SPECクライマー検査 指摘事例集

一般社団法人 宇宙エレベーター協会 SPEC2017実行委員会 (第1版)

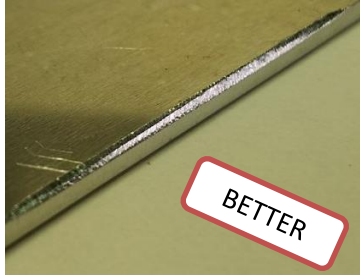
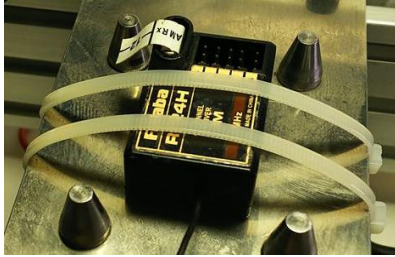
No	指摘内容	改善策
1	タイラップの先端で手を傷つける恐れがある	タイラップの先端は根元で切断する。 締結部は内向きにして触れられないようにする
